改善箇所説明図

改善措置の内容

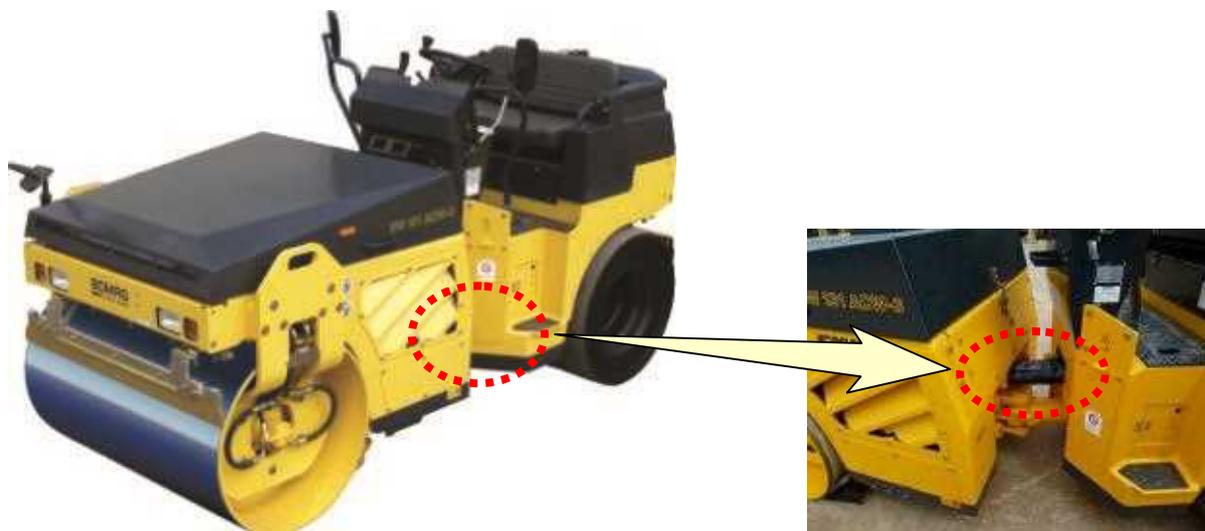
基準不適合発生箇所

ゴム製保護マット	結束バンド

ロード・ローラにおいて、車体屈折部に配索したワイヤハーネスを保護するゴム製保護マットの結束バンドによる締め付けが不適切なため、車体屈折操作時のワイヤハーネスの可動性が損なわれているものがある。そのため、当該ハーネスに無理な力が加わり、そのままの状態で使用を続けると、ハーネスが損傷し、最悪の場合、走行中にエンジンが停止、ブレーキが作動しなくなる等の不具合が発生するおそれがある。

全車両、ワイヤハーネス部の結束バンド及びゴム製保護マットを取外す。また、全車両点検し、ワイヤハーネスに損傷がある場合はワイヤハーネスを新品に交換する。

識別：ゴム製保護マットが取り外されていることにより識別する。
